Dienst Zuid Nederland	
A27 AKOE 2014		bureau uitvoering	
Aanpak Kritische ontwerpelementen 130 km/uur		akb RWS	
Situatietekening locatie 78-8		tekoning	
A27 Re aansluiting 21 Hank, km 22.150 - 22.350		schaal 1:1000	
ontworpen door A. Blesse	03-04-2014	geprojeceerd door W. Wiersma	24-06-2014
gecontroleerd door I. Roelink	24-06-2014	gecontroleerd door I. Roelink	24-06-2014
Definitief		1

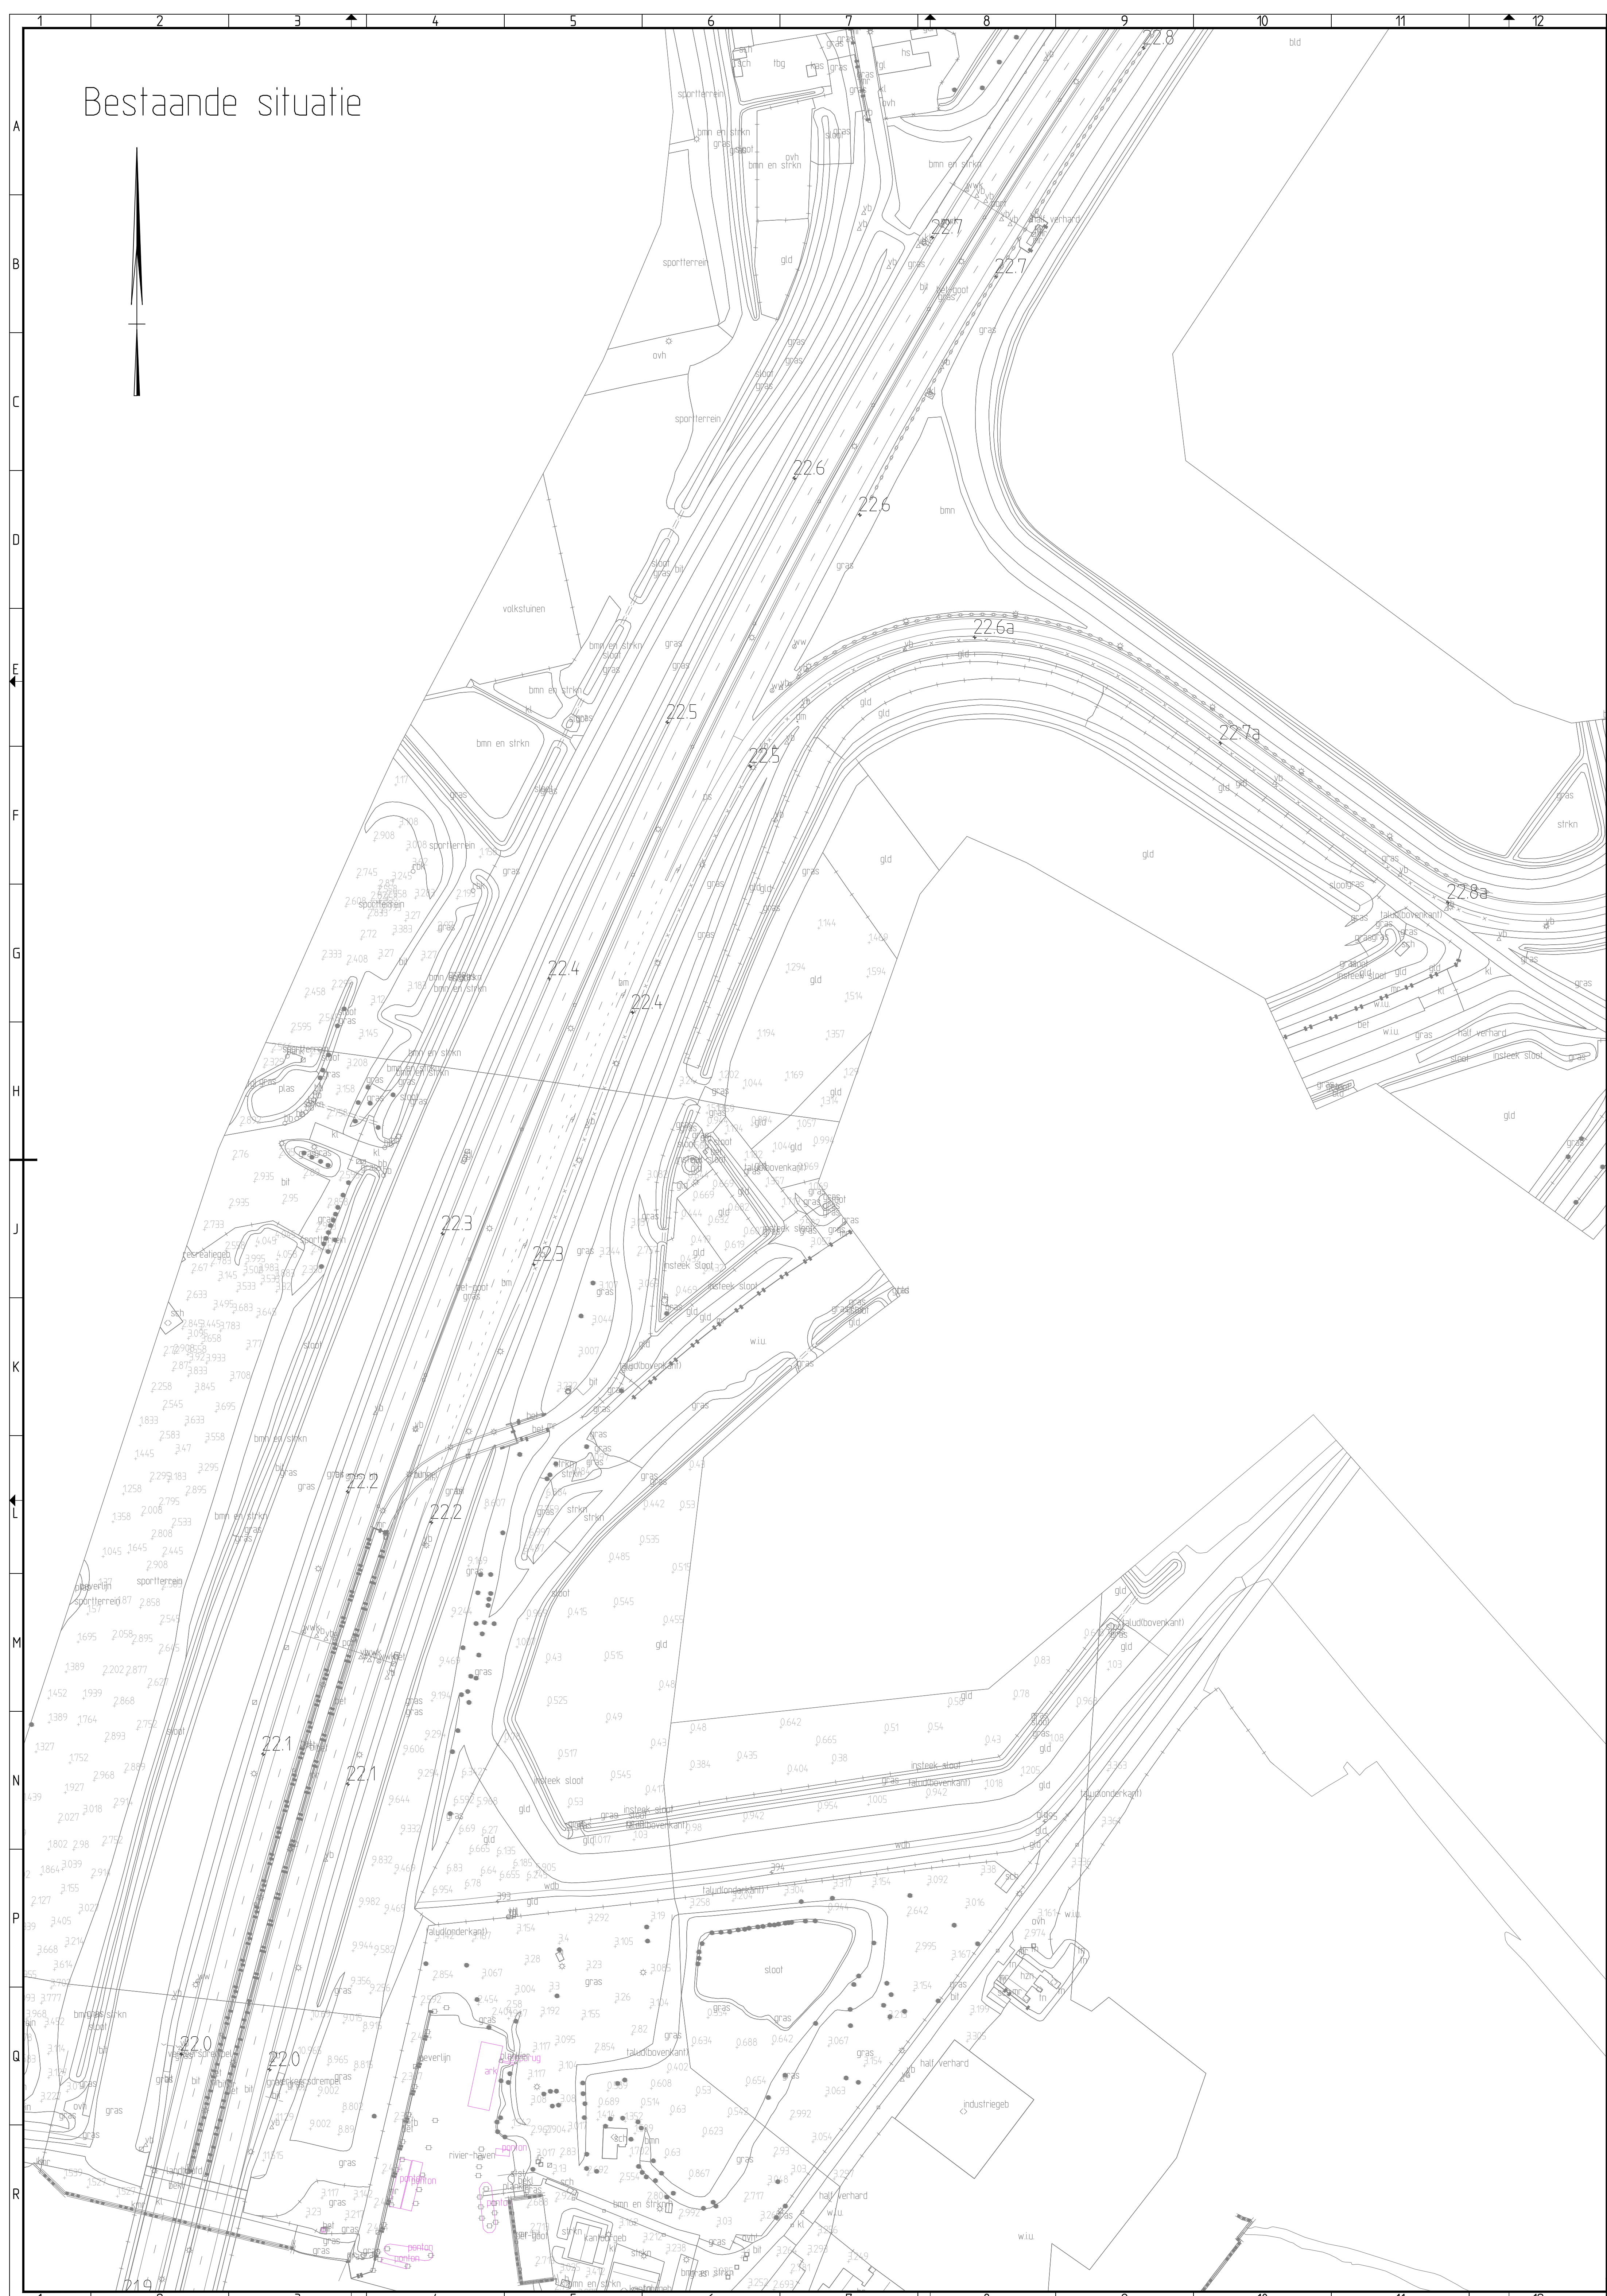
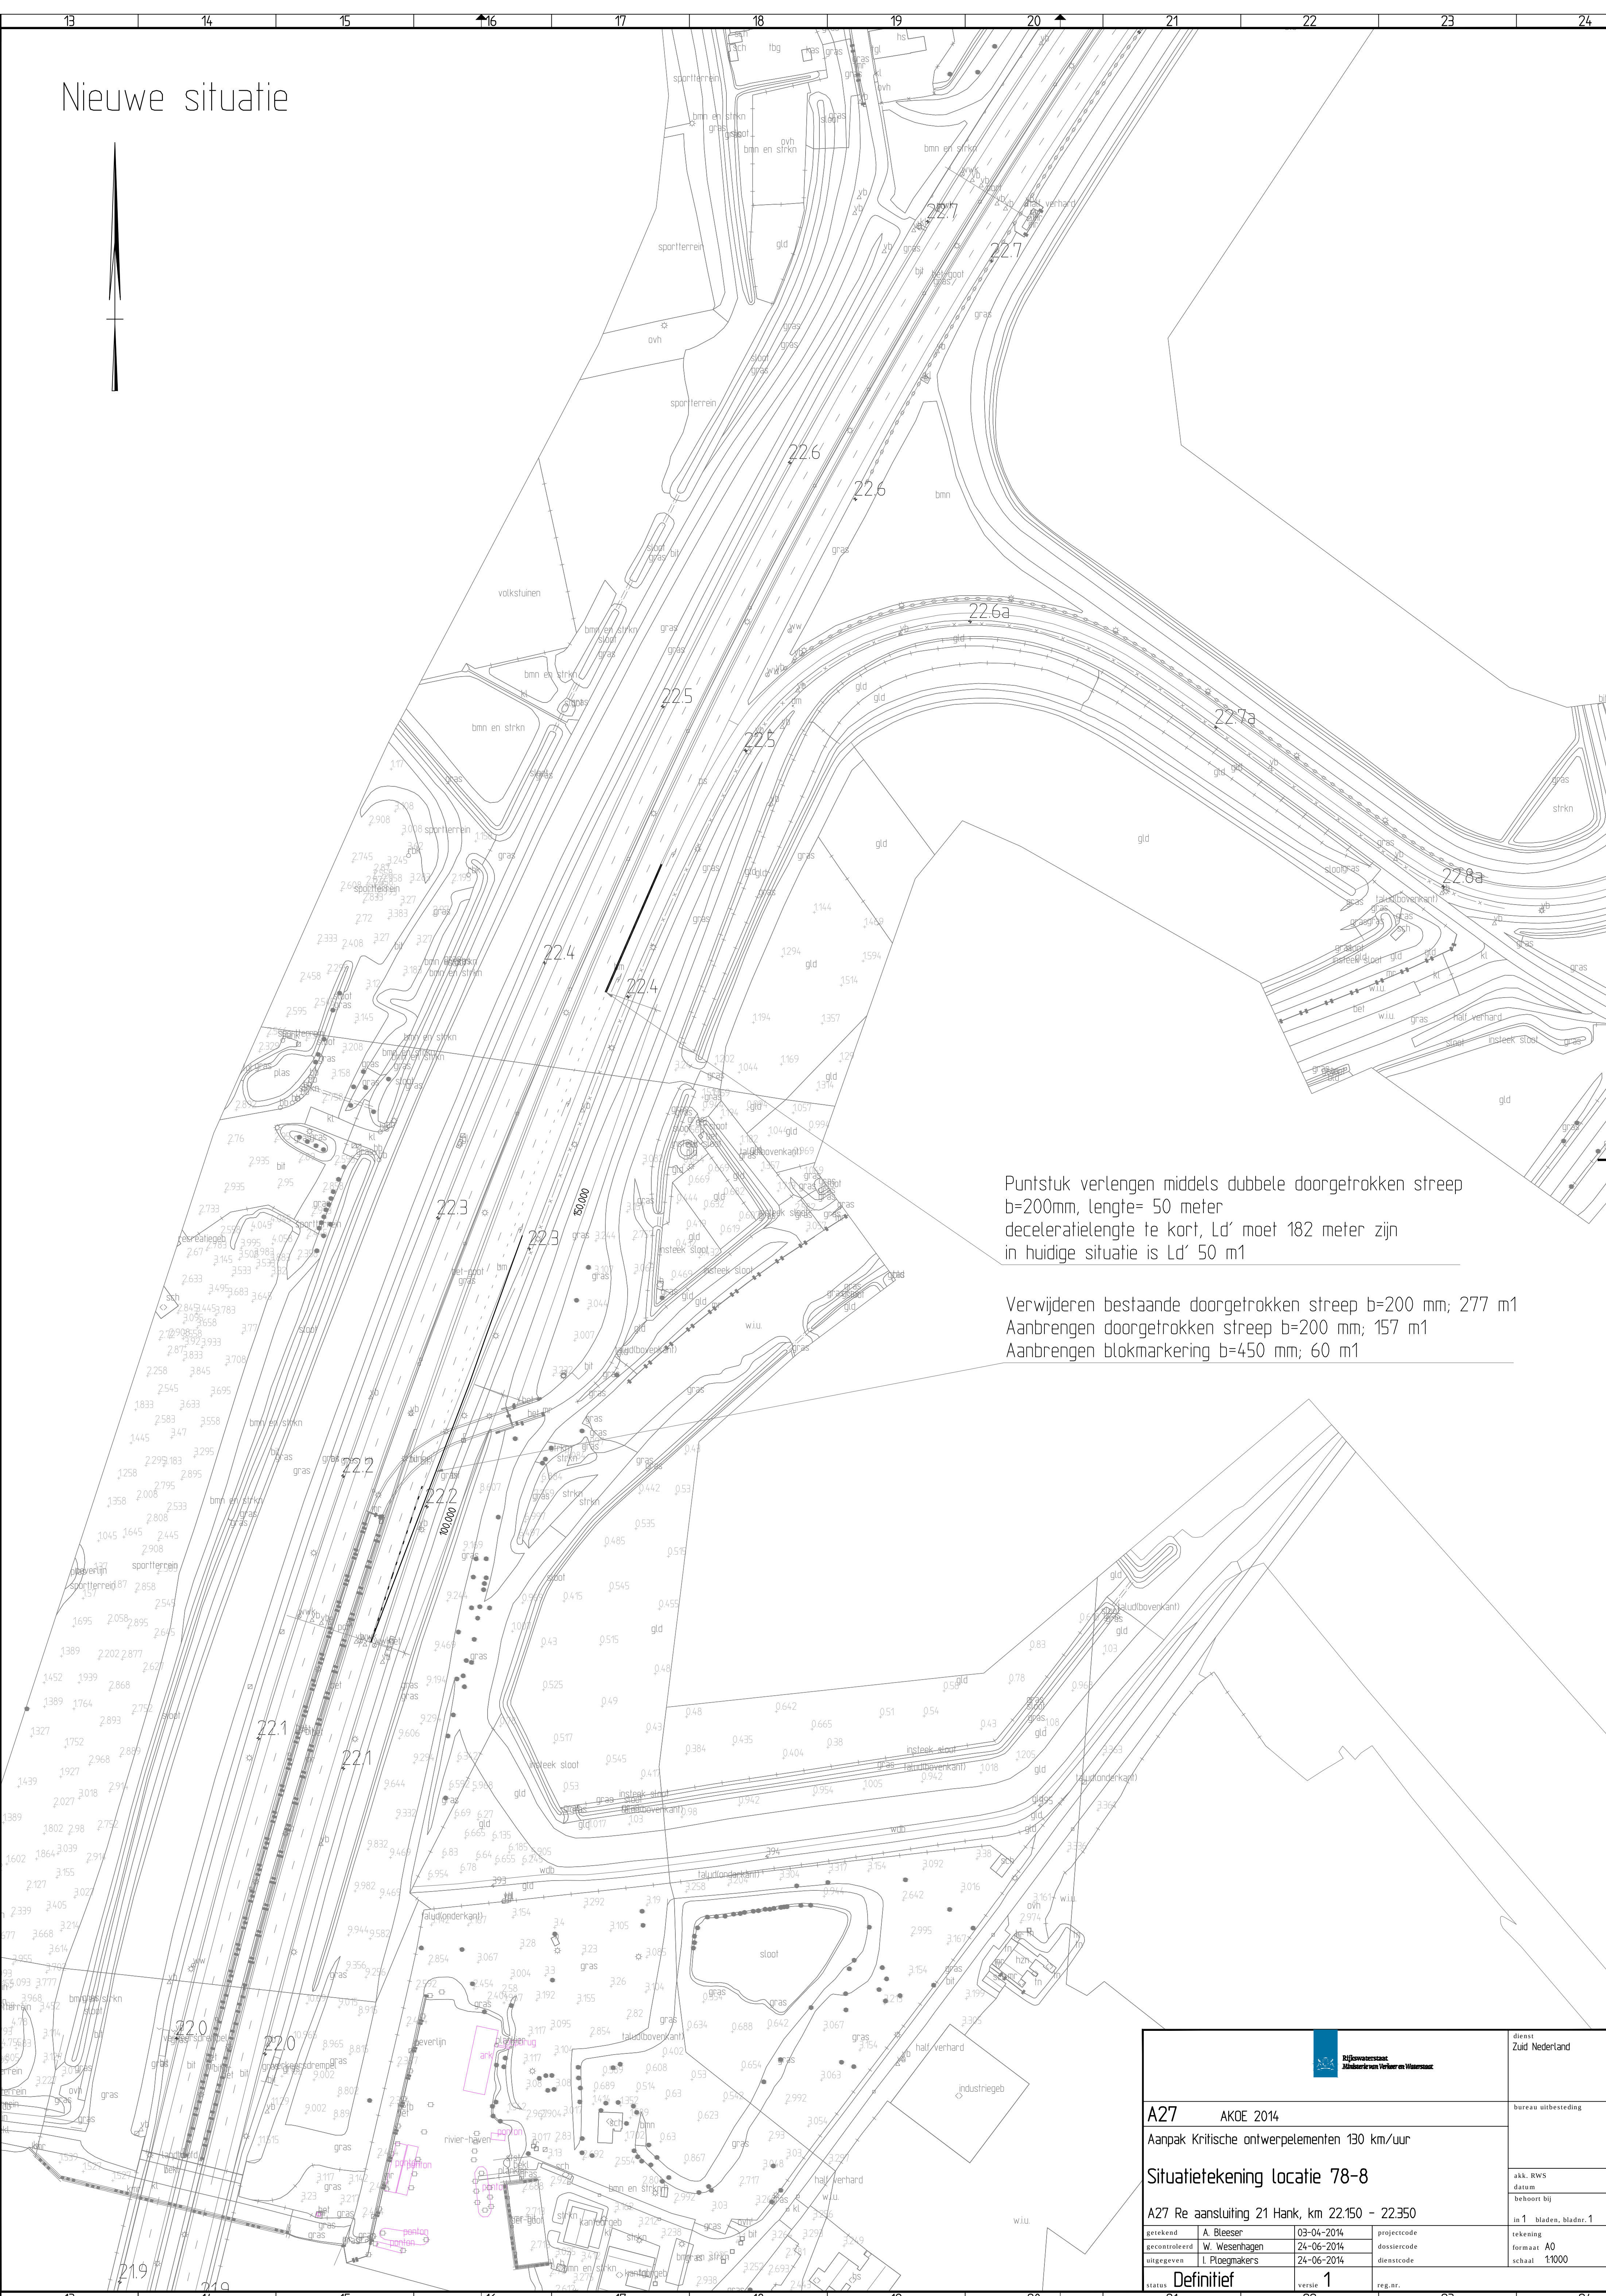
Puntstuk verlengen middels dubbele doorgetrokken streep
b=200mm, lengte= 50 meter
deceleratielengte te kort, Ld' moet 182 meter zijn
in huidige situatie is Ld' 50 m1

Verwijderen bestaande doorgetrokken streep b=200 mm; 277 m1
Aanbrengen doorgetrokken streep b=200 mm; 157 m1
Aanbrengen blokmarkering b=450 mm; 60 m1
